Podnět zapsaného spolku Řeky Brna krásnější pro návrh protipovodňových úprav od firmy Aquatis - lokalita MČ Jundrov / Svatka

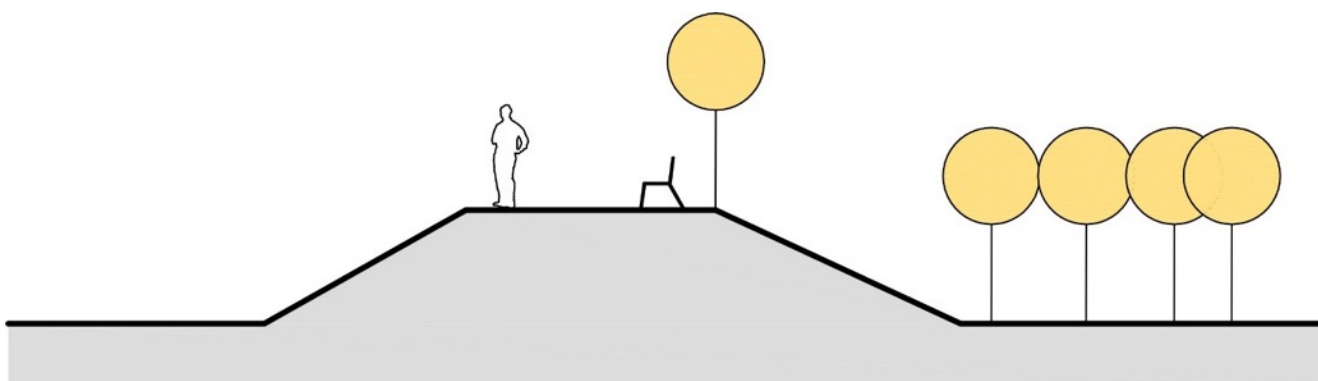
Dovolujeme si předložit návrh na mírnou změnu stávajícího návrhu protipovodňového valu u řeky Svatky.

Níže uvedený návrh narovnával a také jej na úrovni SK Jundrov modeluje pro případné pokračování stezky pro pěší vybudované ideálně na valu.

- využití protipodřového valu pro občany, jako stezka pro pěší ev. bruslaře + zákoutí s lavičkami a stromy (cyklostezka na druhé straně řeky bude užívána více cyklisty)
- Napojení na chodník a autobusovou zastávku u Kamenomlýnského mostu

Parková zóna od protipodřového valu k řece (která může vzniknout) bude mít takto smysluplné ukončení a přístup
